OFICIO ELECTRÓNICO

ORD. N° : 253
ANT. : 1. Ord. N° 117 de fecha 21 de enero 2025. 2. Ord. N° 143 de fecha 22 de enero 2025.
MAT. : Remite observaciones de la revisión al 3er ingreso de la etapa 5B final de la Consultoría de Estudio, Diagnóstico y Elaboración de Plan Maestro y Desarrollo de Proyectos del Plan de Gestión de Obras, Barrio Costa Norte
ADJ. : No hay

Antofagasta, 03 febrero 2025

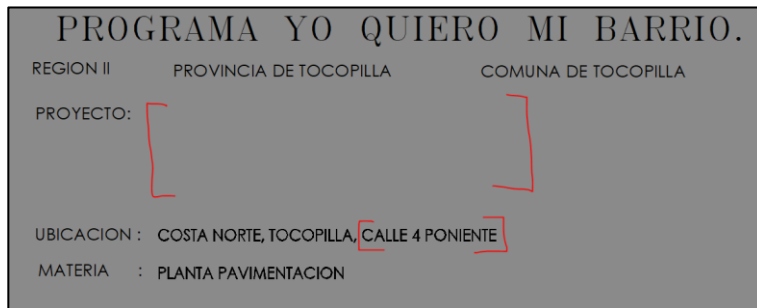
- Incluir dentro de memoria de cálculo, perfiles de calle Alexis Sánchez y pasaje Juan Daniel Ruiz.

Solo se considera proyecto de pavimentación de calzada solo pasaje Juan Daniel Ruiz, en calle Alexis Sánchez solo se considera rotura y reposición de aceras. Razón por lo cual no se presenta perfil transversal de dicha calle, se mantiene las distancias de situación existente
SERVIU: Lo que debe presentar para Calle Alexis Sánchez es un perfil tipo, en donde se visualice la reposición de calzada y acera indicando sus respectivos paquetes estructurales.

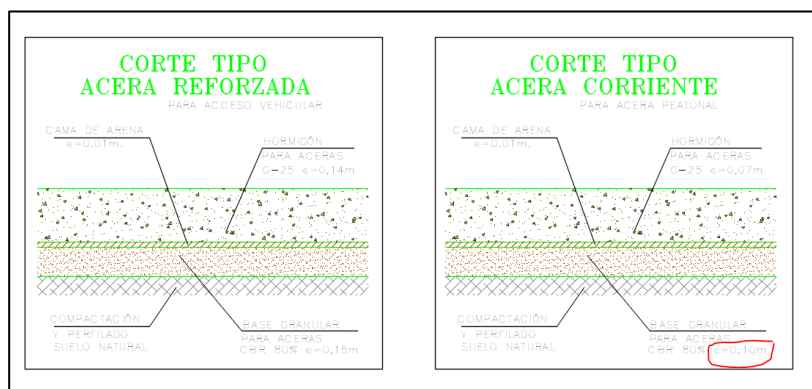
- Incorporar nombre de proyecto y corregir ubicación de proyecto.

- Corregir espesor a 7 cm de base granular en acera corriente

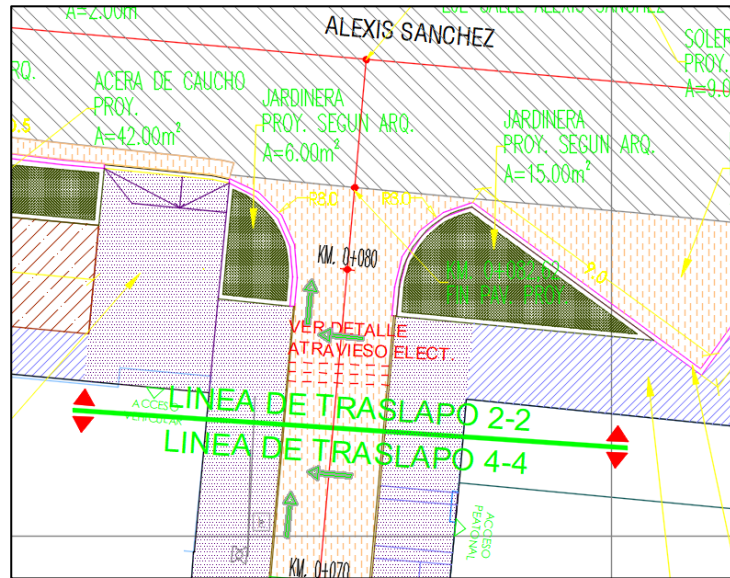
- Incorporar perfil tipo para la reposición de calzada y aceras de Calle Alexis Sánchez.
- Proyecto de Pavimentación proyecta aceras y reposición de calzada en calle Ignacio Carrera Pinto, complementar informe incorporando la vía mencionada.
- Reductores de Velocidad (Lomo de toro) aparentemente proyectados, no son indicados en EETT ni valorizados en PPTO. Además, el elemento no permite visualizar texto.

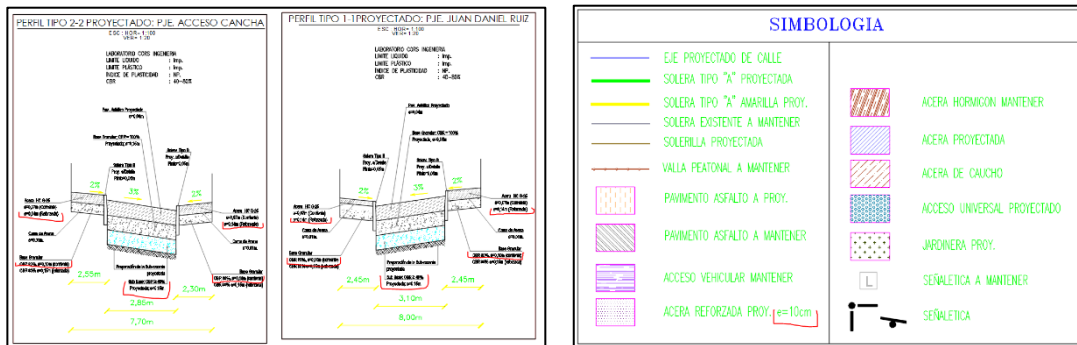
6. Incorporar detalle del encuentro entre Av. Alexis Sanchez y Juan Ruiz, ya que no es evidente si este encuentro es a nivel de calzada o a nivel de acera. Considerar acera reforzada o dispositivos de rodado según corresponda.

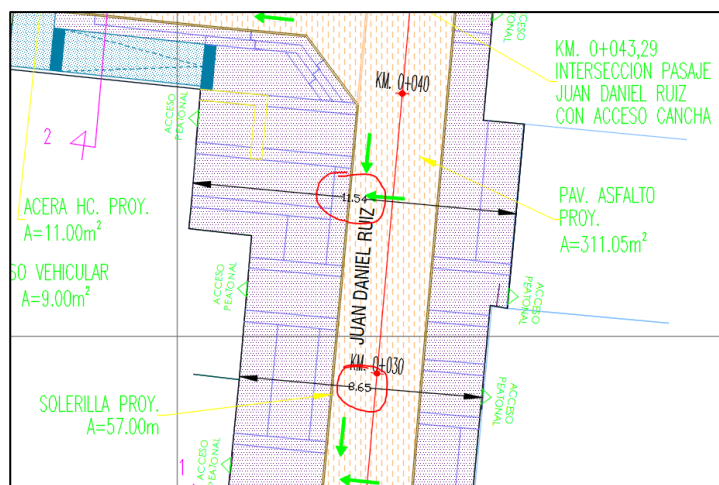
7. Corregir errores en perfil tipo 1-1 y 2-2:
- Paquete estructural incorrecto
 - Espesor Base Granular para aceras corrientes incorrecto
 - Espesor acera reforzada en los perfiles discrepa con el espesor de la acera reforzada mostrada en simbología.

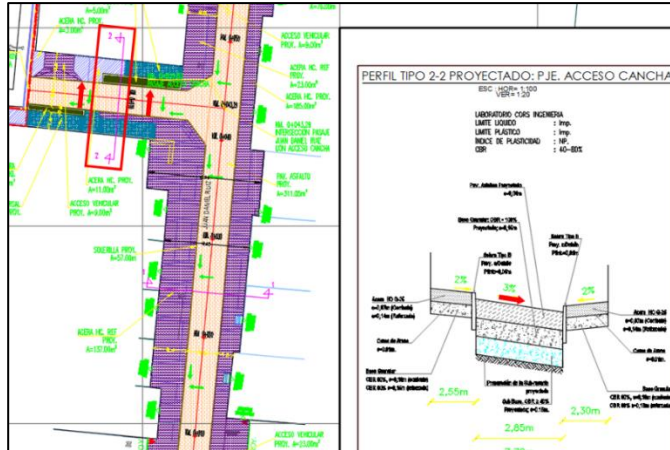
8. Perfil tipo indica para el pasaje J. Ruiz un ancho máximo de 8 metros entre Líneas Oficiales, pero en planta se ven pavimentaciones de acera y calzada con anchos de hasta 11,5 metros. La pavimentación debe acotarse al ancho entre líneas oficiales.

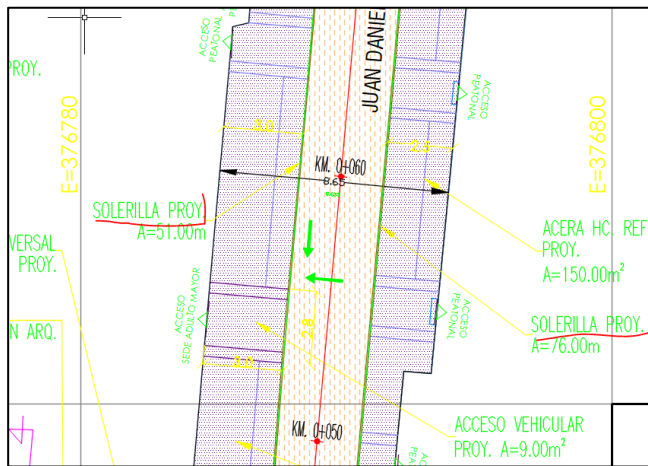
9. Corregir dirección de corte.

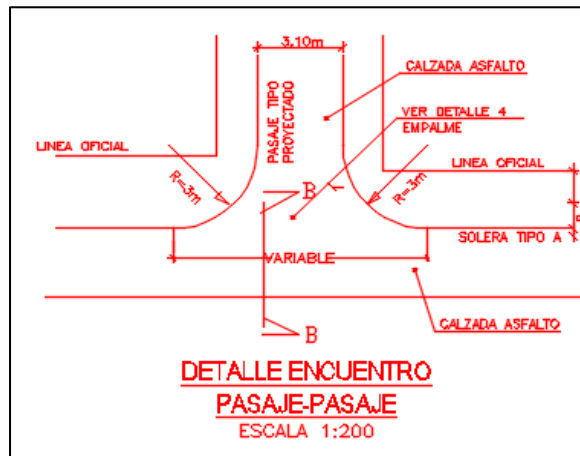
10. Corregir por "Solera tipo B"

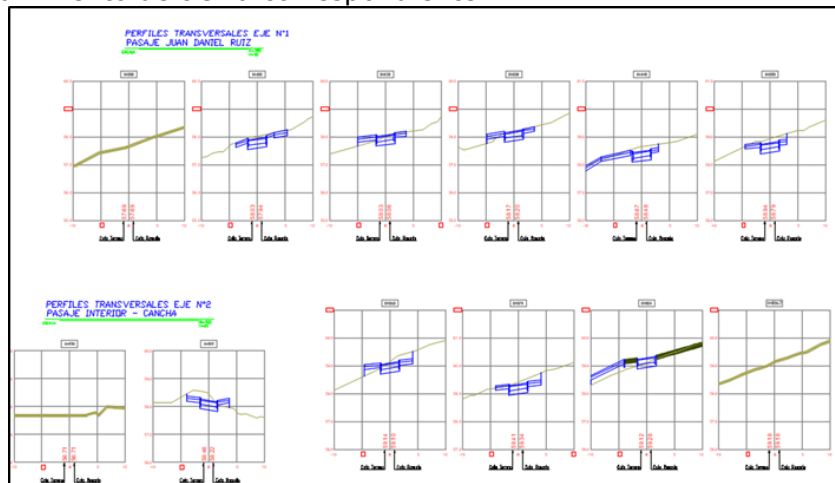
11. El encuentro que corresponde es el de Calle-Pasaje

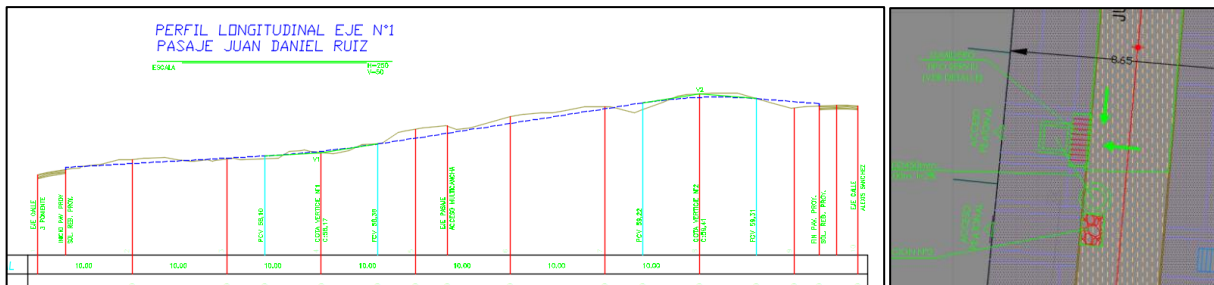
1. No se define en memoria de cálculo tipos de sumideros a proyectar.

SERVIU: Incorporar información para proyección del tipo de sumidero y sus características.

En lámina 11 de 15 se indica sumidero Tipo 1.

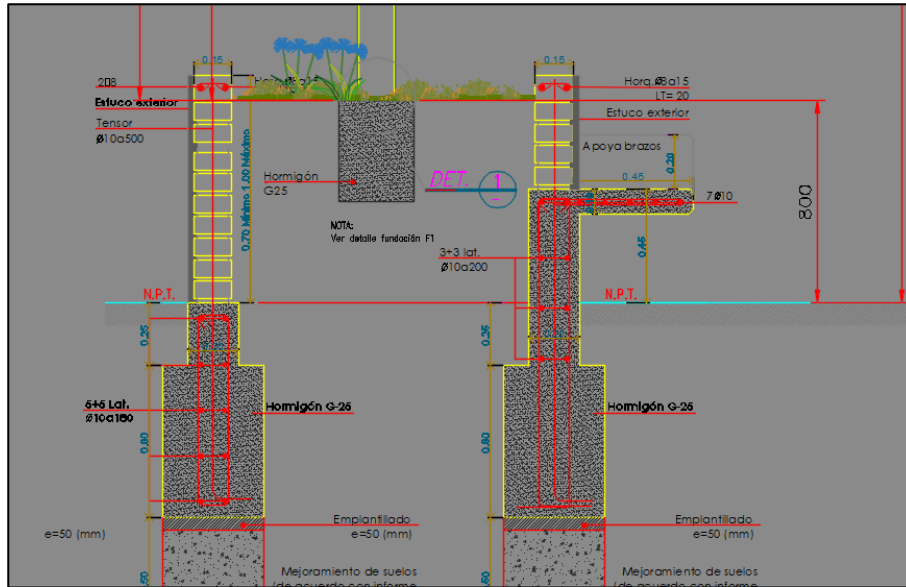
6. Se debe adjuntar EETT del proyecto estructural.

SERVIU: Se reitera observación. Lo indicado en plano son solo NOTAS. Lo que se solicita son las especificaciones técnicas para el desarrollo de la estructura, en ella se deben indicar materiales, procedimiento de trabajo, almacenamiento de los materiales, relleno, etc.

Las especificaciones son las indicadas en el plano de estructura.

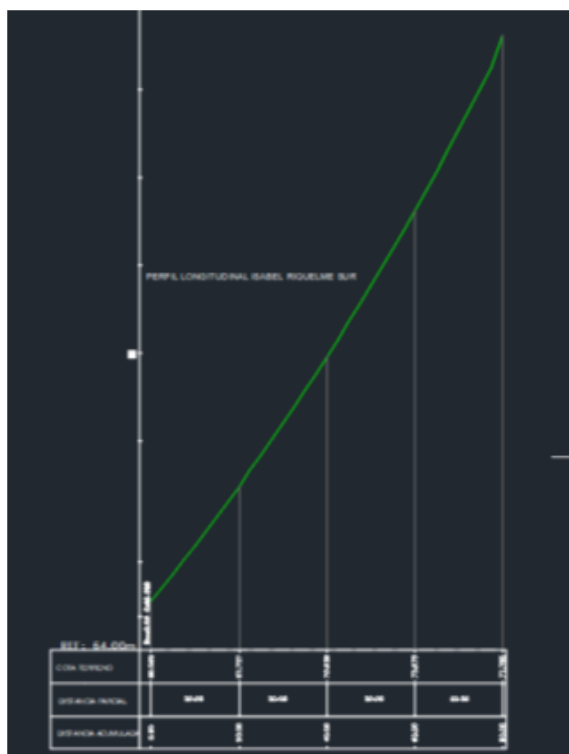
- En el cuadro de PRs debe estar especificado las coordenadas UTM y Topográfica.

- SUBSANADA EL 09/01/2025

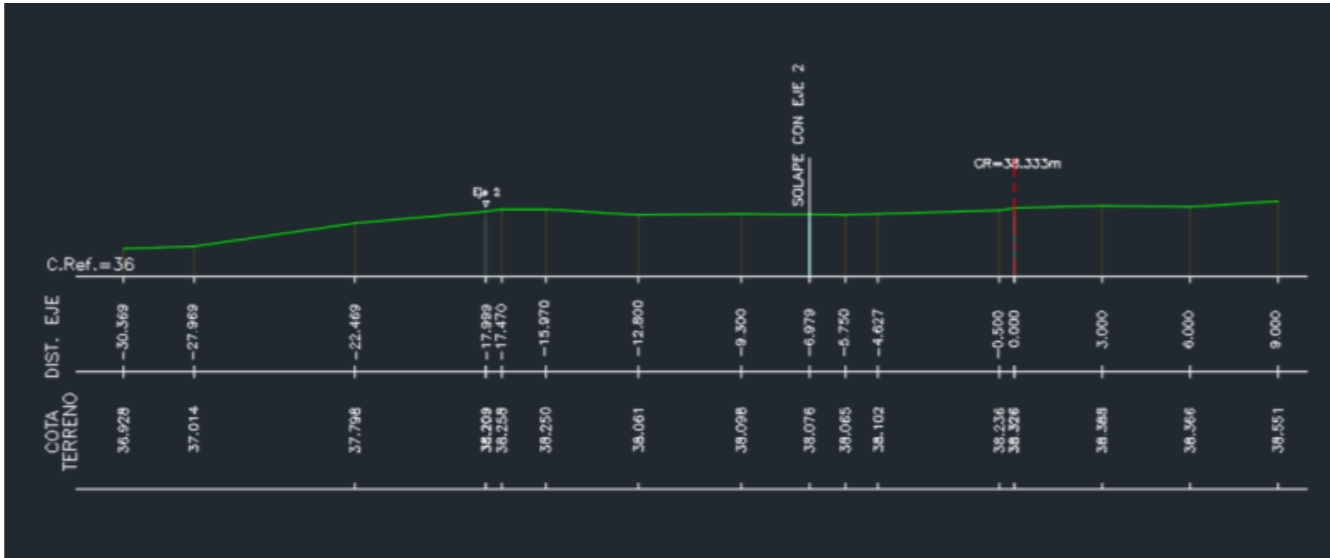
- Faltan Perfiles longitudinales y transversales.

No se encuentra el perfil longitudinal, la distancia debe ser cada 20mt. Los perfiles transversales son referidos desde el perfil longitudinal.

- En el Perfil longitudinal falta las distancias y cotas de todas las calles que se interceptan.
